PROJET DE CENTRALE PHOTOVOLTAÏQUE SOLEIL ROUGE

MEMOIRE EN REPONSE A L'AVIS CNPN

N° 2021-00007-041-001

CENTRALE DE PRODUCTION D'ENERGIE SOLAIRE
« SOLEIL ROUGE »

Figure 1 : localisation des mares et flaques supplémentaires

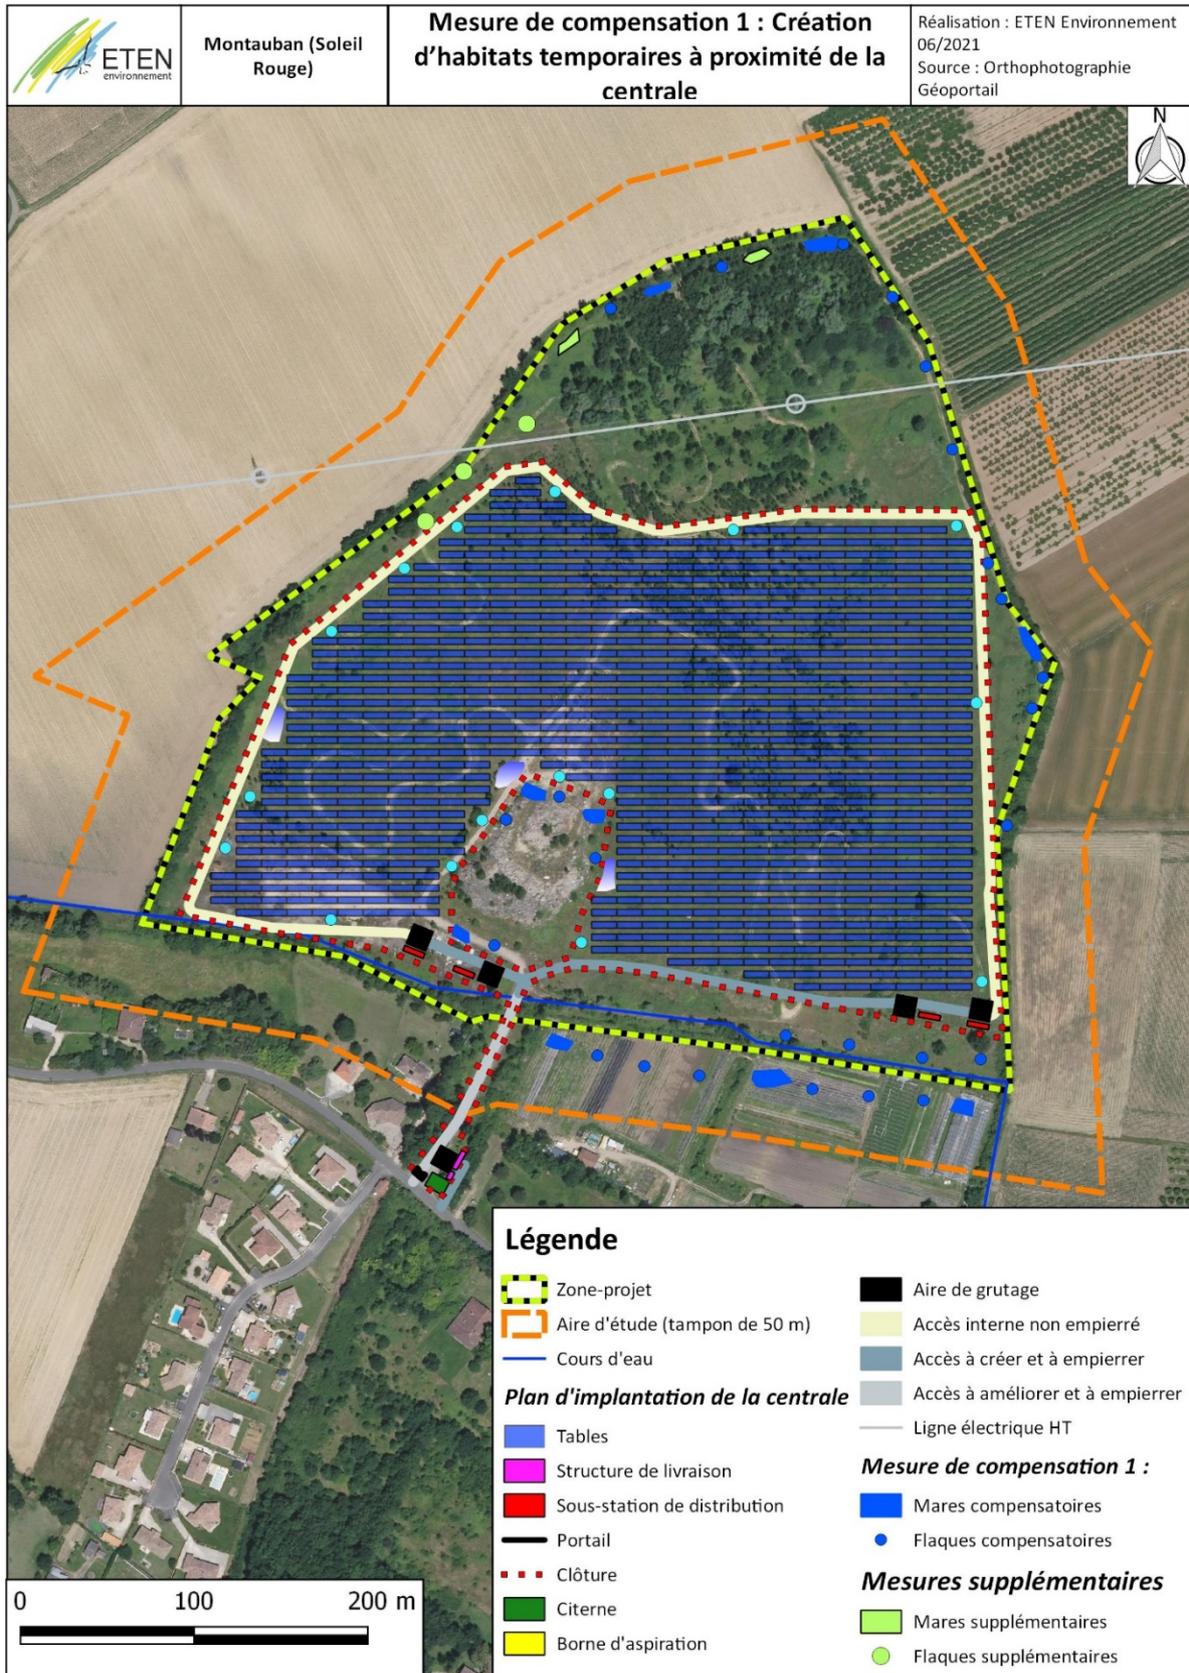
- Pour rester cohérent avec les exigences de conservation des zones humides, le CSRPN souhaite que la surface de compensation (qu'on peut qualifier ici de minimaliste) puisse être revue à la hausse, outre l'aménagement sur les espaces de jardins afin de maintenir un réseau fonctionnel d'espaces aquatiques temporaires et ce dans le même type d'habitat. Le CSRPN note que la « véritable » compensation ne peut être efficace que sur le même type de substrat (terrasses alluviales plus ou moins dégradées), et que dans le cas des milieux temporaires c'est le « réseau » de biotopes favorables qui sera le principal facteur permettant de maintenir la survie des populations. En l'absence patente de disponibilité sur le secteur le CSRPN suggère de reconsidérer la disposition et d'analyser si une modification de l'agencement des panneaux photovoltaïques ne permettrait pas un gain de surface.

Il est donc proposé de créer 2 mares et 3 flaques supplémentaires aux abords du site pour une surface de 250 m² environ. Ainsi, la surface compensée passera à 1 275 m². Ces aménagements supplémentaires viendront compléter et conforter les mares et flaques présentés à la fois à l'intérieur de l'enceinte clôturée de la centrale photovoltaïque de Soleil Rouge mais également aux abords.

Les emplacements de ces aménagements sont présentés sur la carte suivante :
